**RESPUESTA A PRIMERA
SOLICITUD DE INFORMACIÓN
ACLARATORIA
Estudio de Impacto
Ambiental Categoría II**

**Extracción de Material
(Grava) del Río Tribiqué
para la Construcción del
Camino San José –
Calidonia – Platanares –
Pixvae**

AGOSTO 2022

PROSPECCION ARQUEOLOGICA
EIA TRIBIQUE

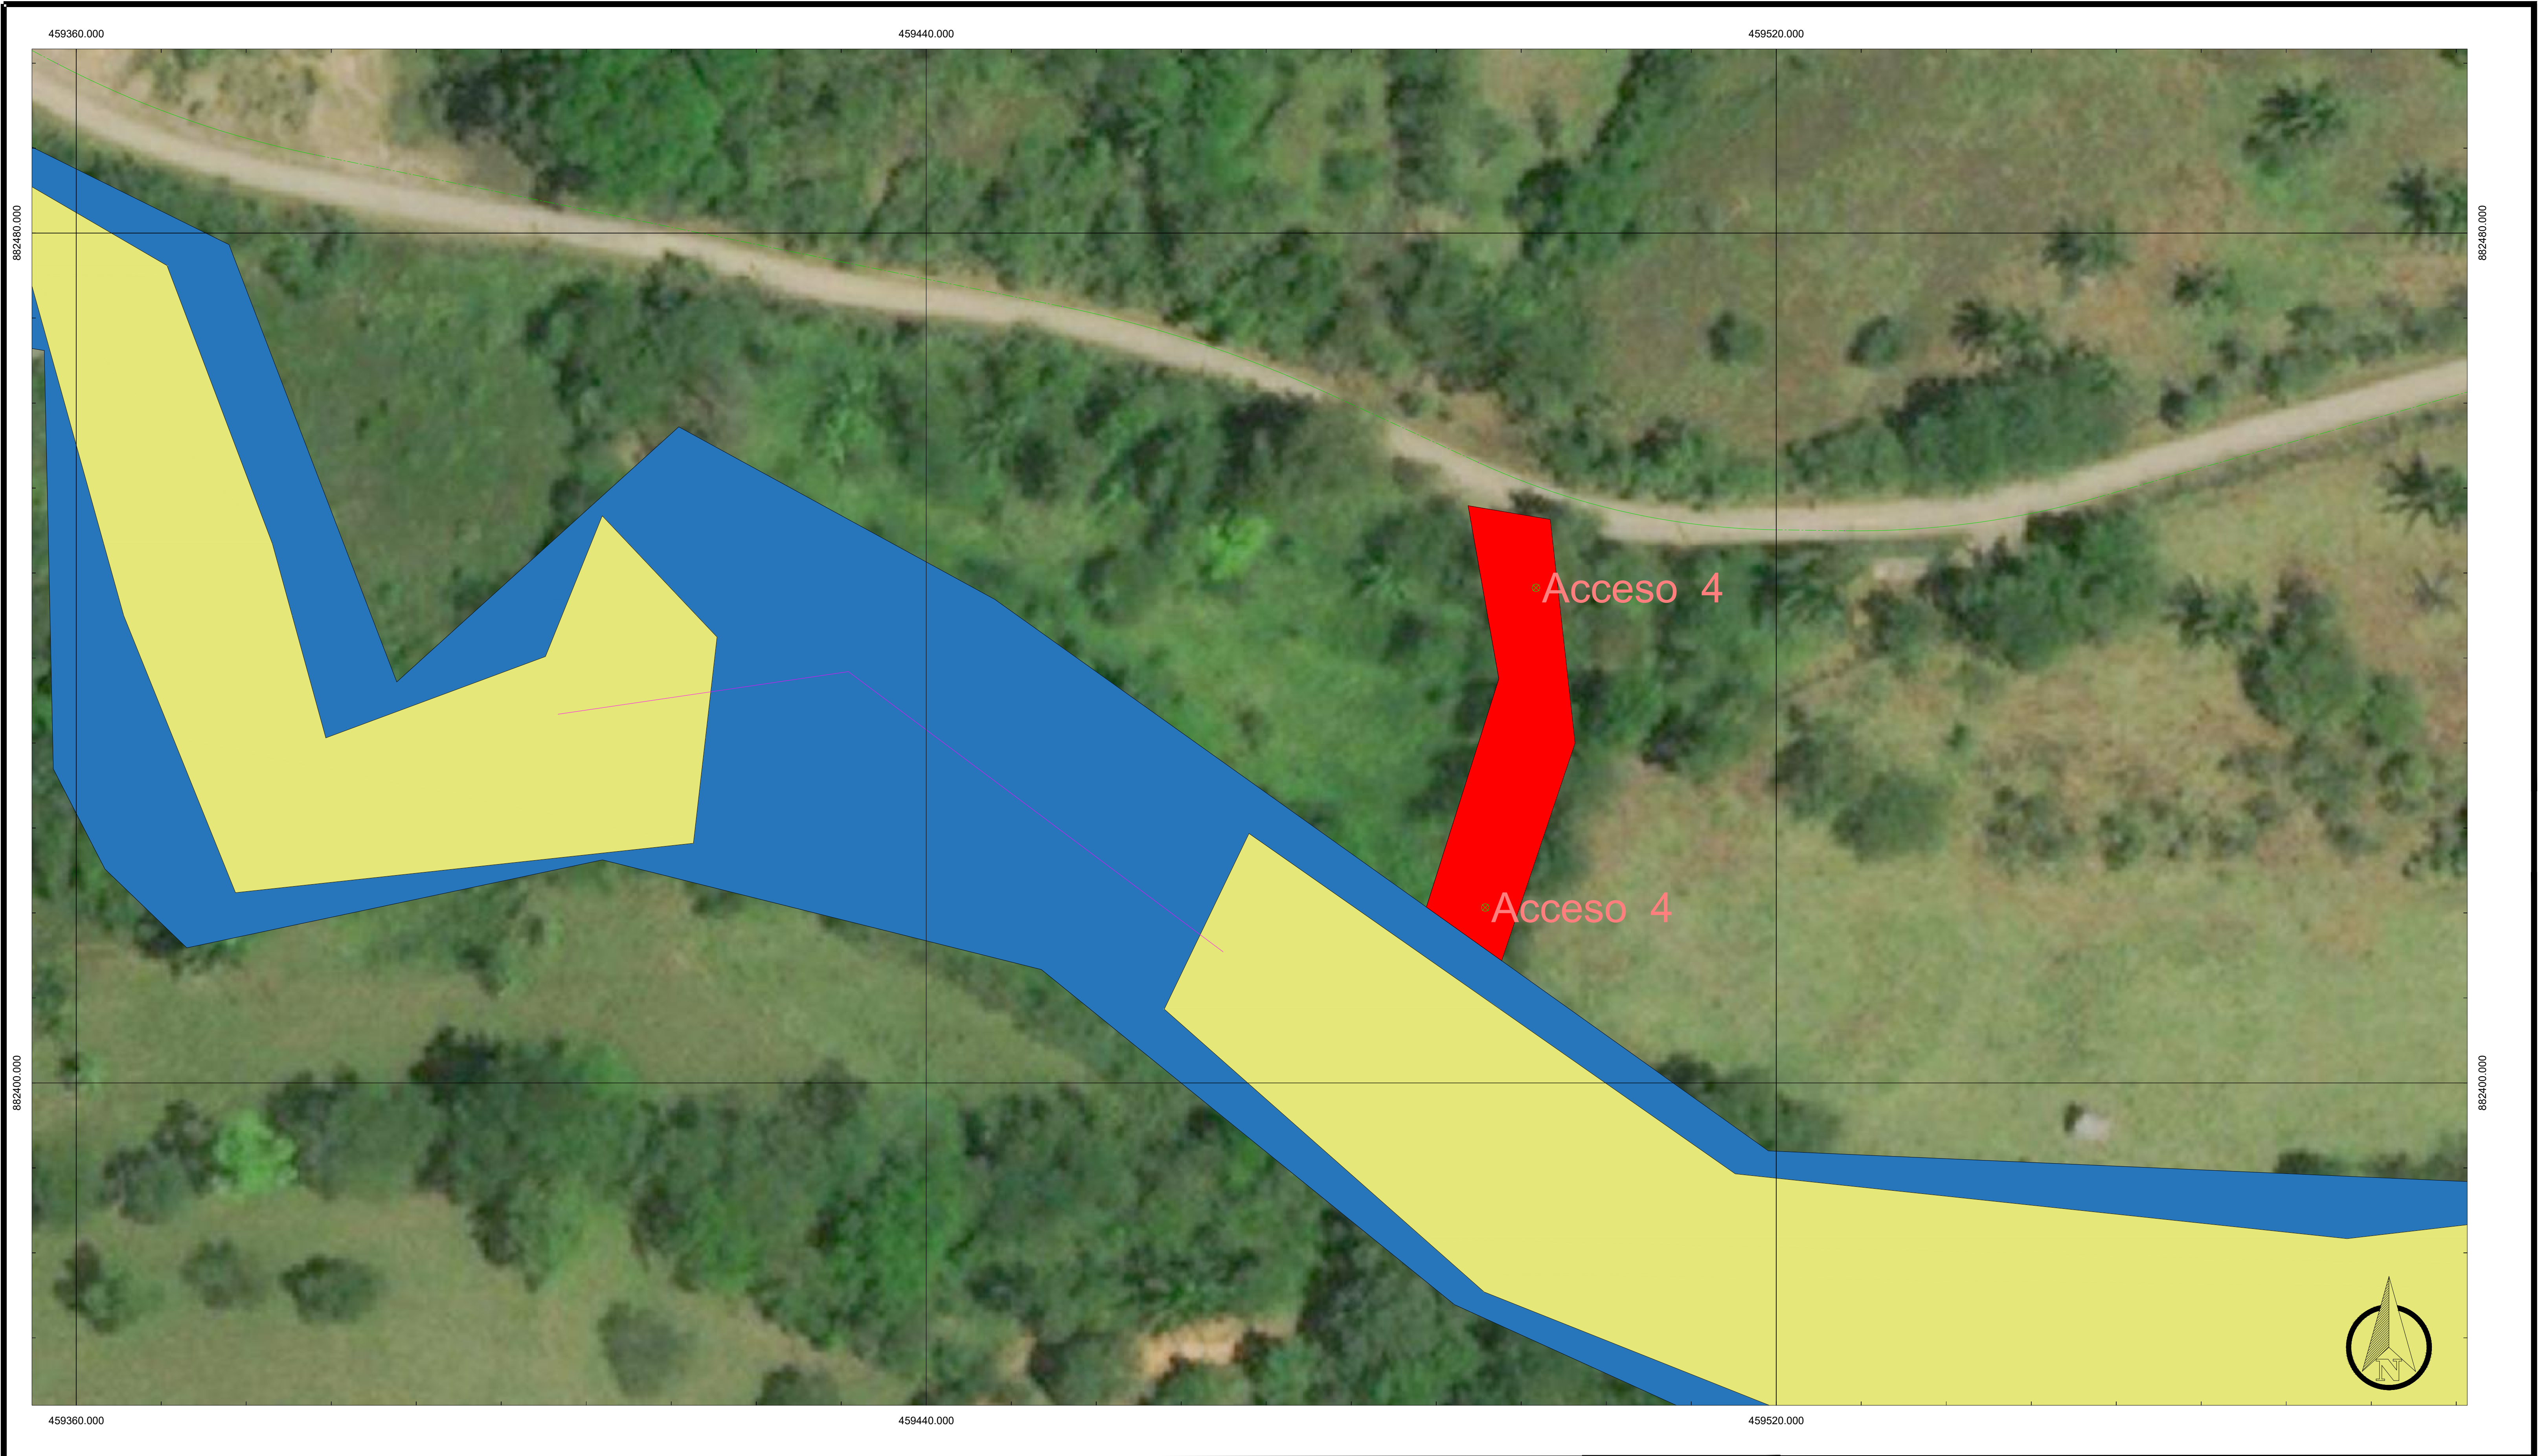
- a. Se prospectaron todas las áreas (área de planta de trituración y patio de acopio, caminos de acceso y área de extracción).
- b. Se adjuntan coordenadas de los puntos de prospección en Excel.
- c. Se adjuntan en anexo las áreas cubiertas en la prospección arqueológica.

- Plano del nuevo área de ubicación de planta y patio de acopio

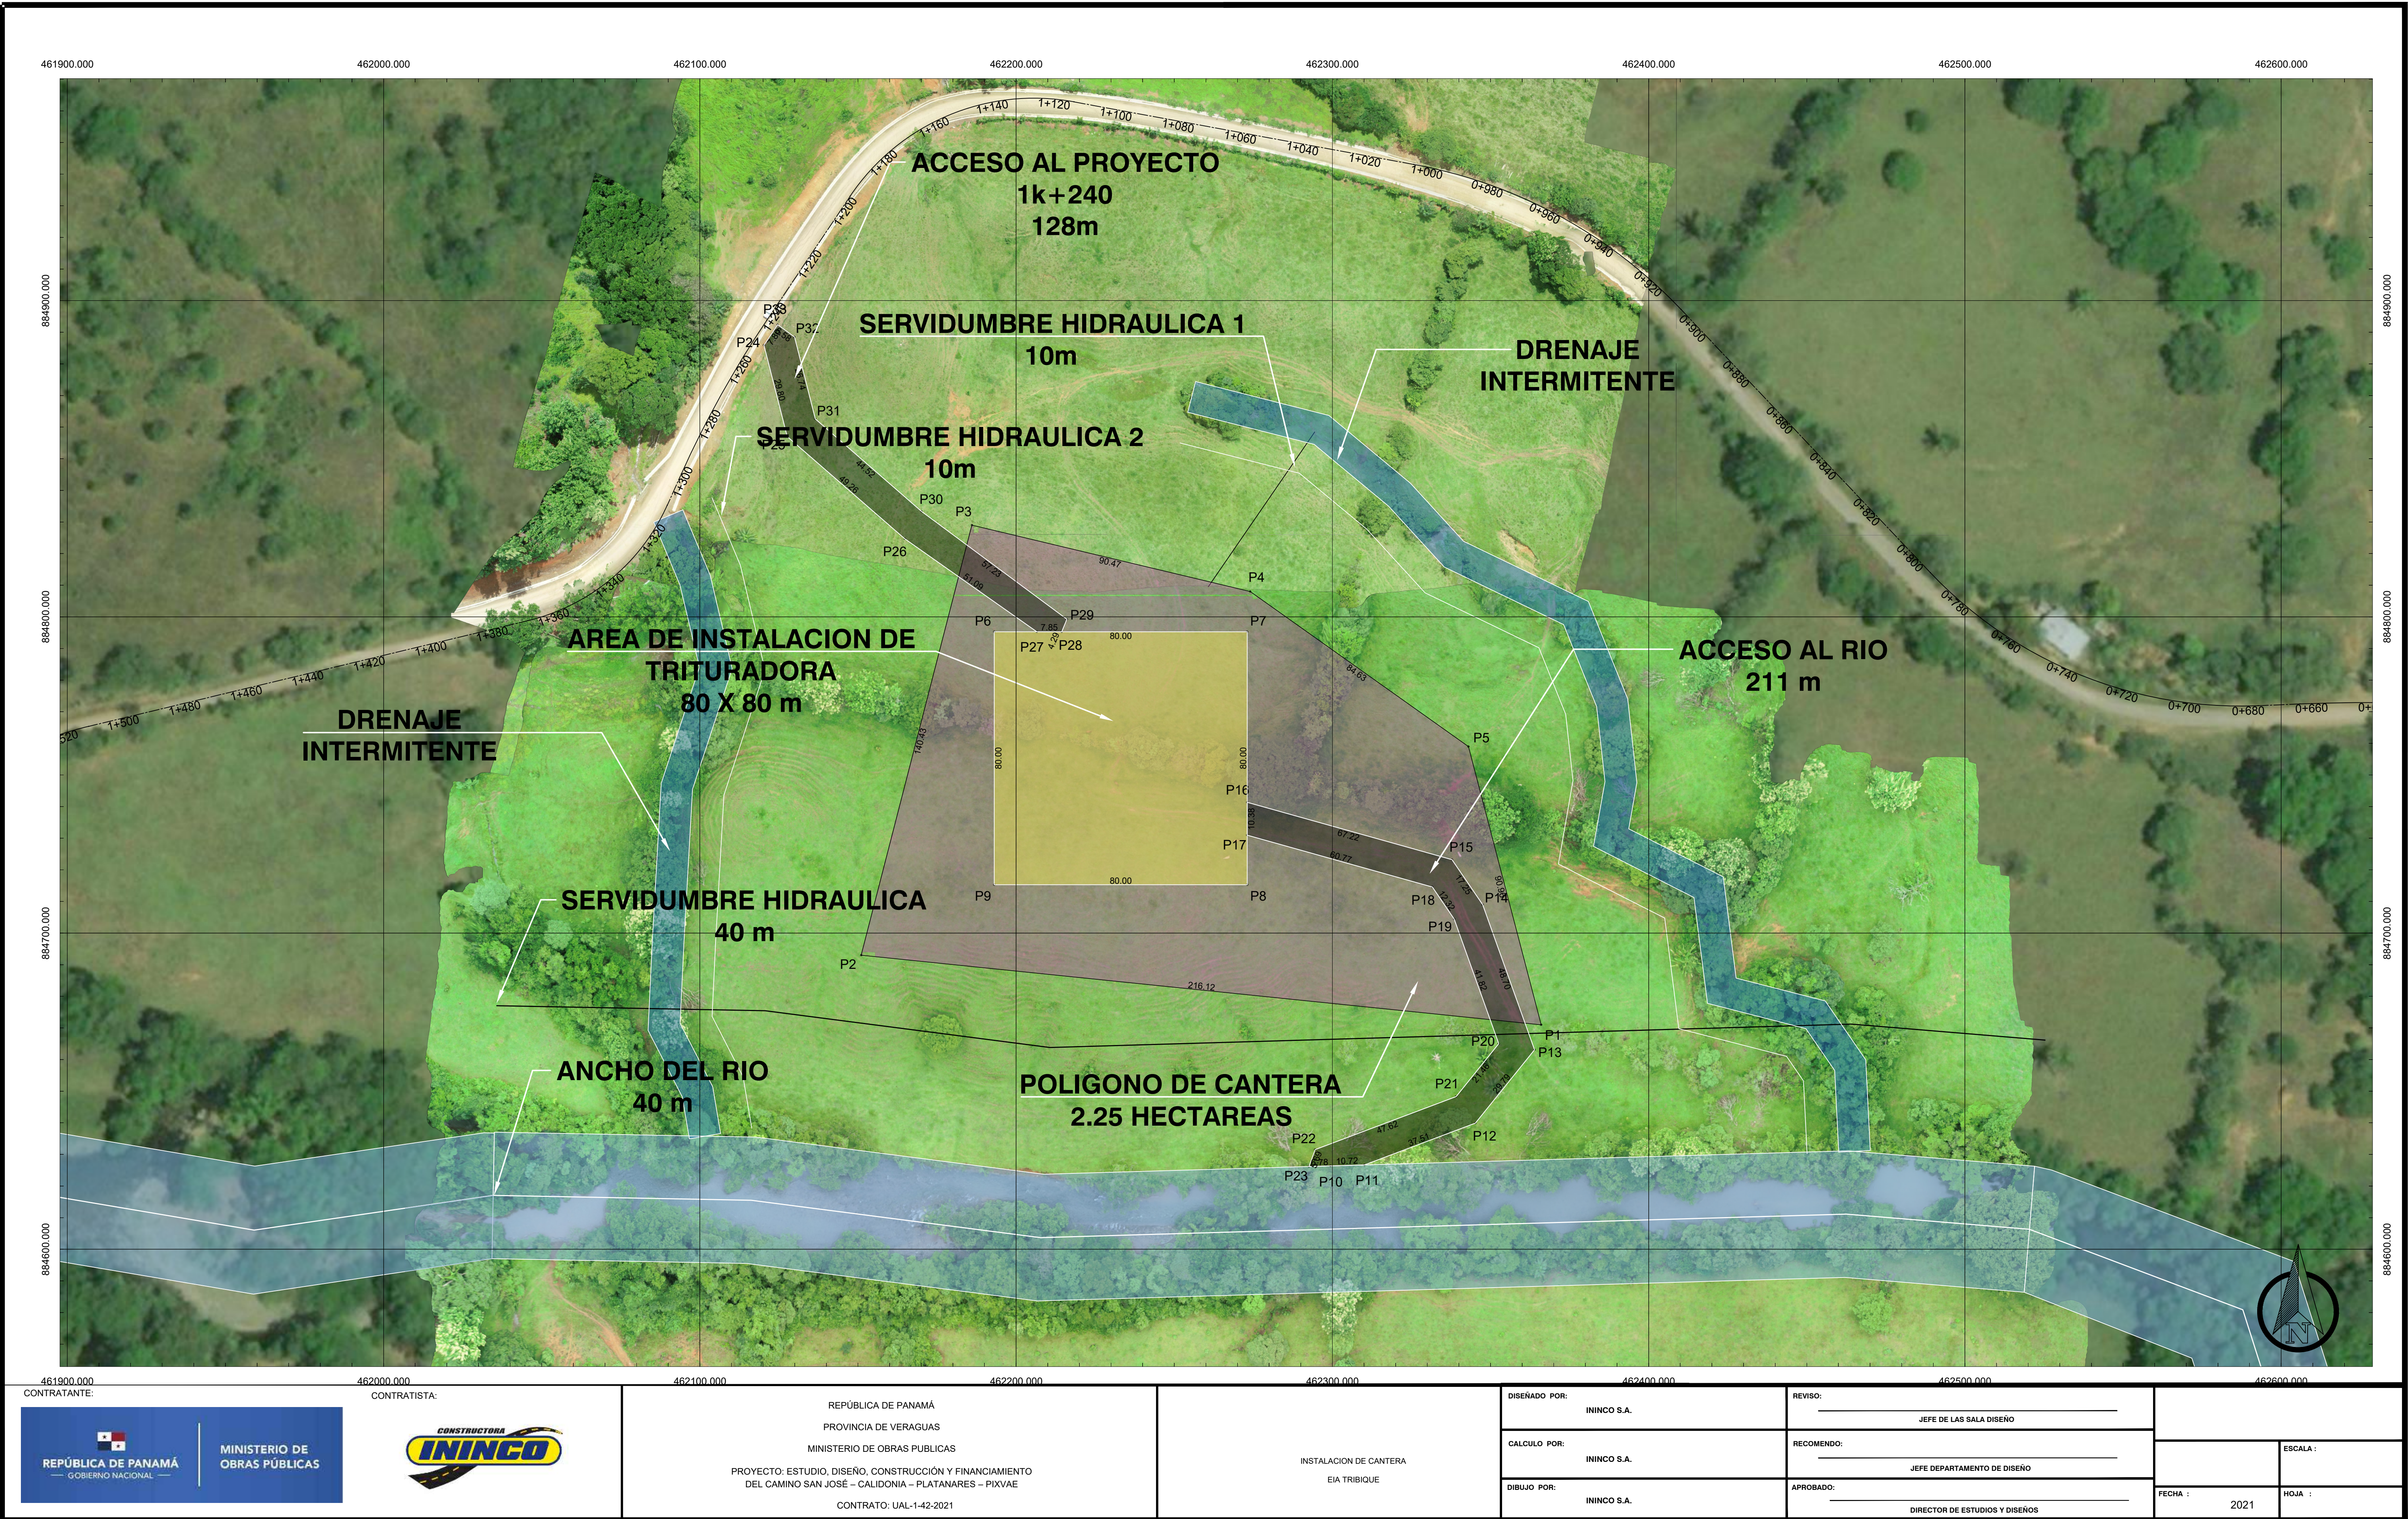
- vi. En anexos se presenta el plano del nuevo área en donde se muestra la distancia del área a utilizar con sus respectivas coordenadas en relación con el río Tribique y los cuerpos de agua presentes. Las coordenadas se presentan en archivo Excel en sistema WGS84.

- vii. El plano mencionado en el punto vi presenta visualmente el área a utilizar y la servidumbre de protección en cumplimiento de la Ley Forestal.
- c. La nueva área requiere nivelación del terreno, por lo que se presenta:
